总平面图  
(变更后)

施工图审查批准单位:	
施工图审查批准证书号:	
图纸专用章:	
注册建筑师执业章:	
注册结构师执业章:	
工程名称:	白沙片区省一建安置房小区 人行主入口广场收尾工程
建设单位:	三明市城市建设发展集团有限公司
审定:	卢志强 <i>[Signature]</i>
项目负责:	林诗博 <i>[Signature]</i>
专业负责:	林诗博 <i>[Signature]</i>
审核:	卢文娟 <i>[Signature]</i>
校对:	卢志强 <i>[Signature]</i>
设计:	王桂琪 <i>[Signature]</i>
制图:	王桂琪 <i>[Signature]</i>
图名:	总平面图 (拟变更图)
工程编号:	SZ2023-05
图别:	建筑
图号:	02
日期:	2023.04

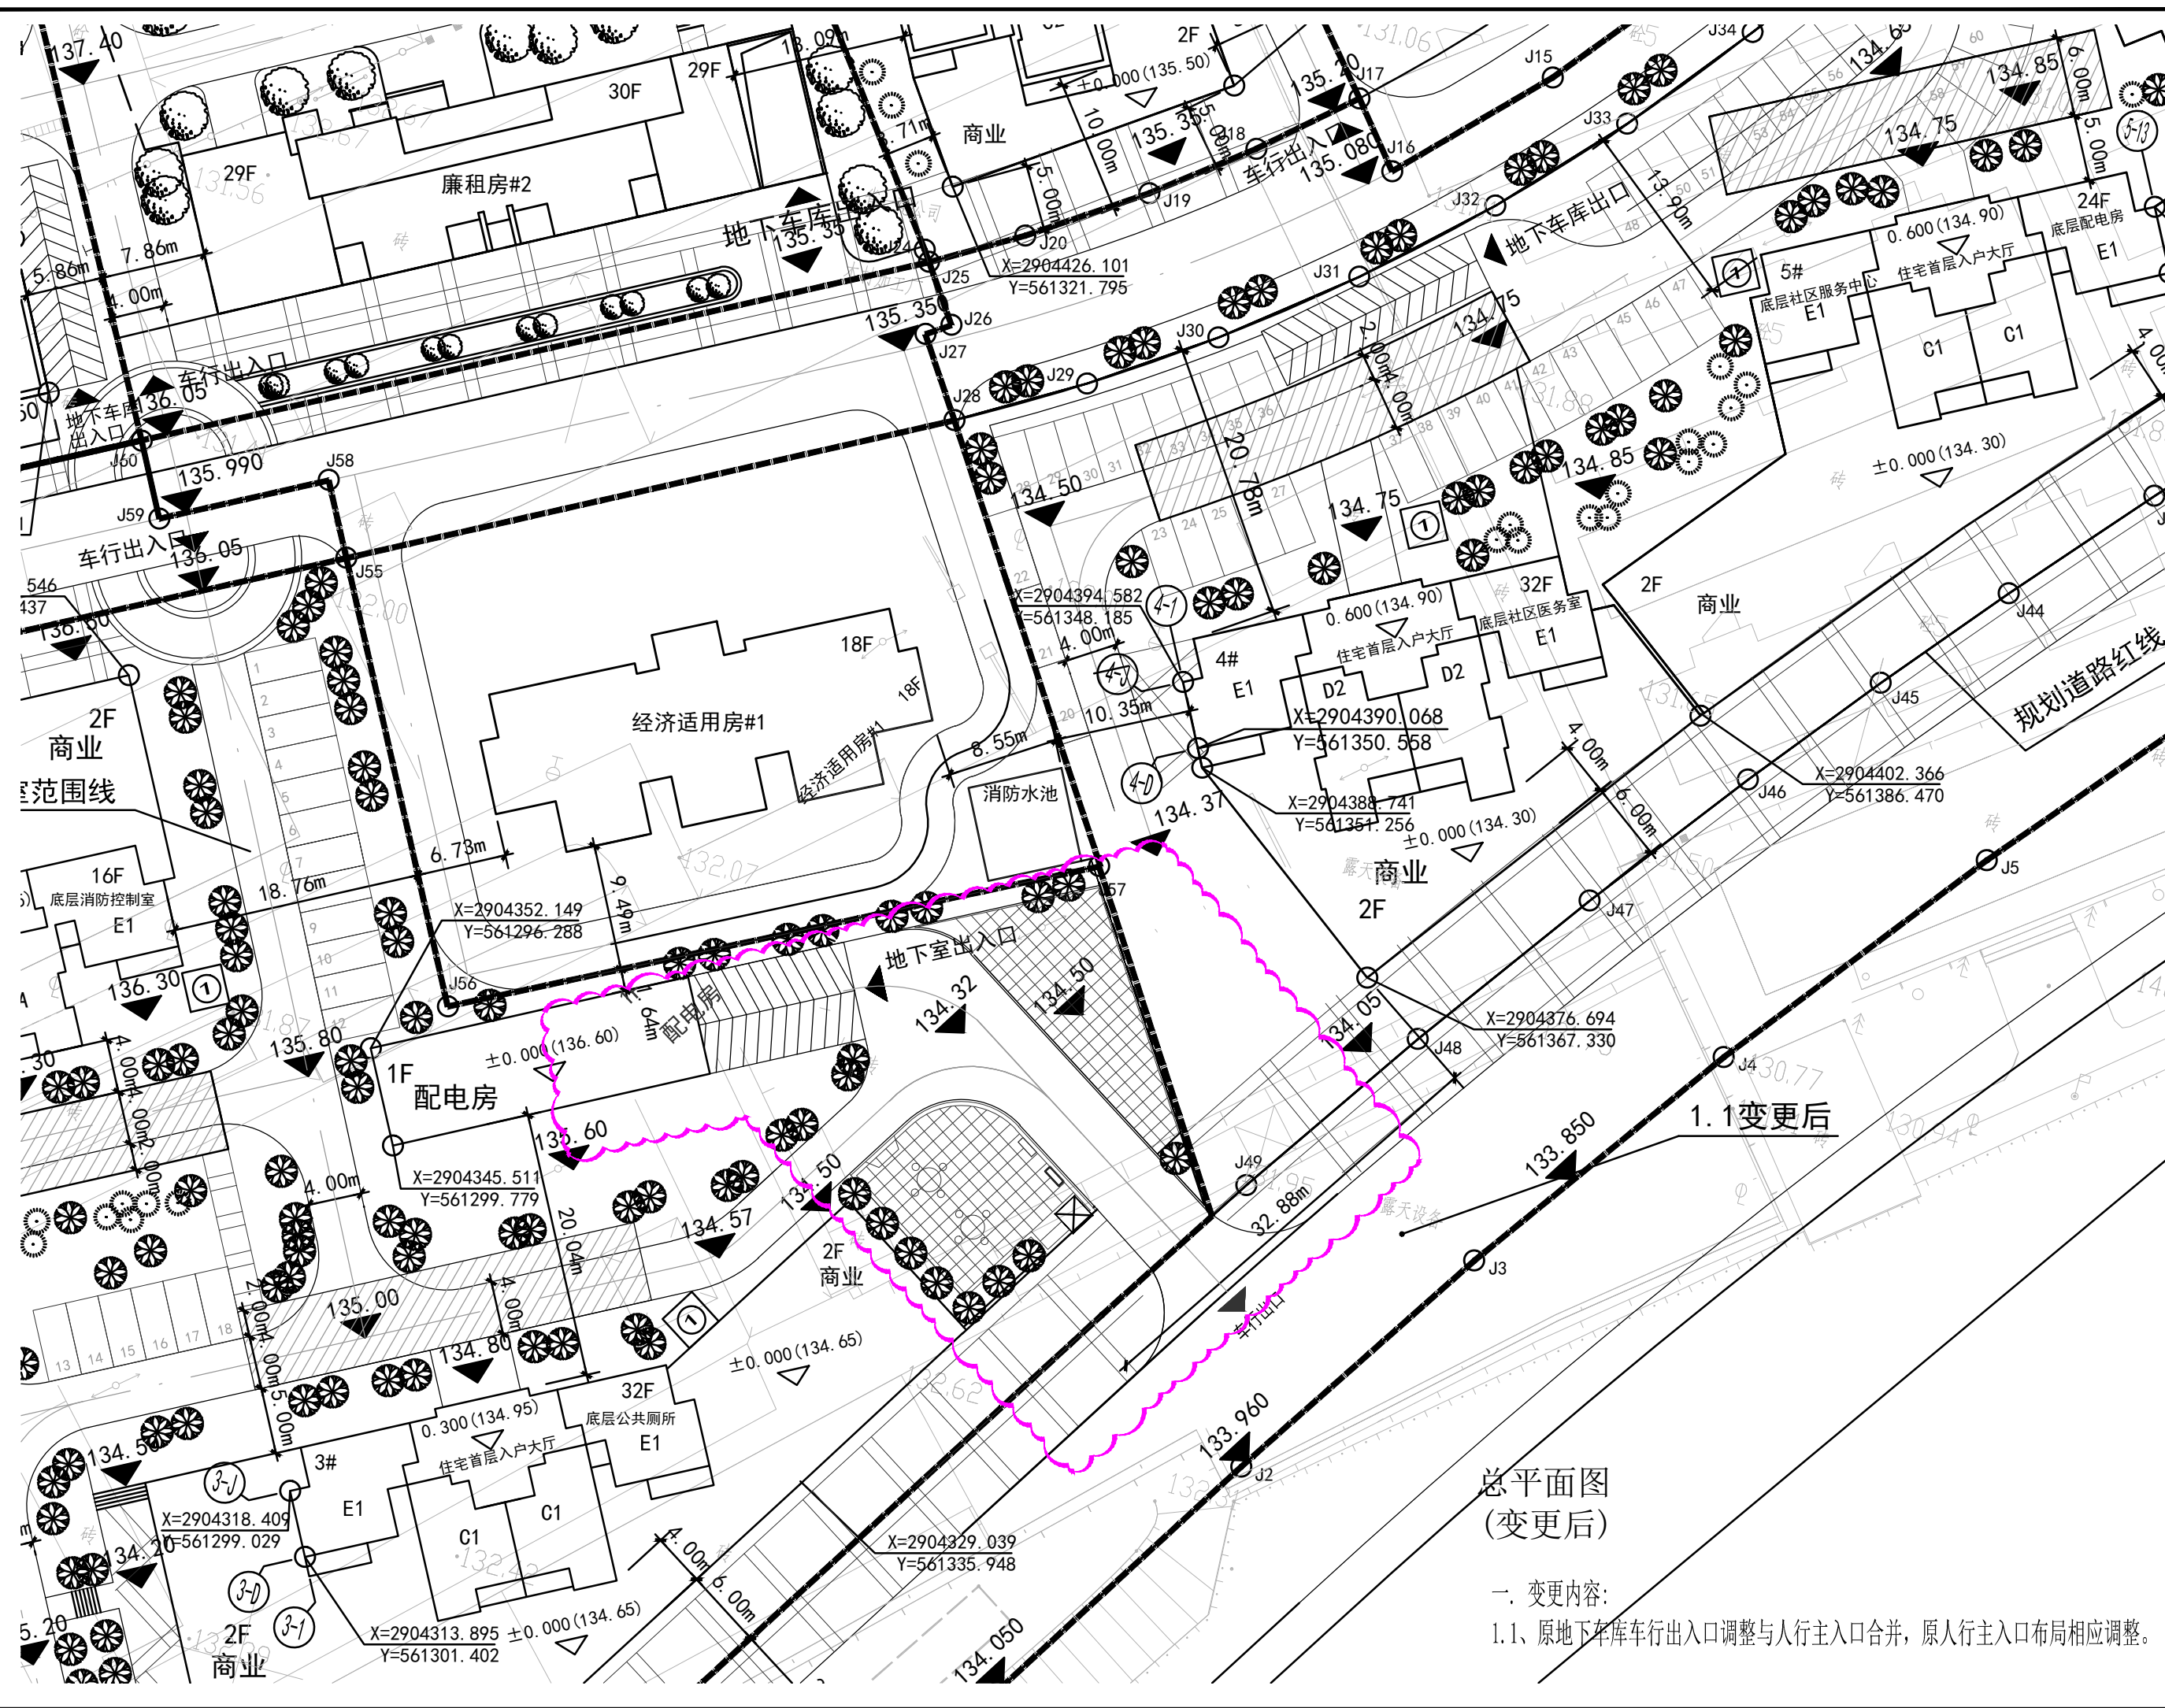
- 一. 变更内容:  
1.1、原地下车库车行出入口调整与人行主入口合并, 原人行主入口布局相应调整。
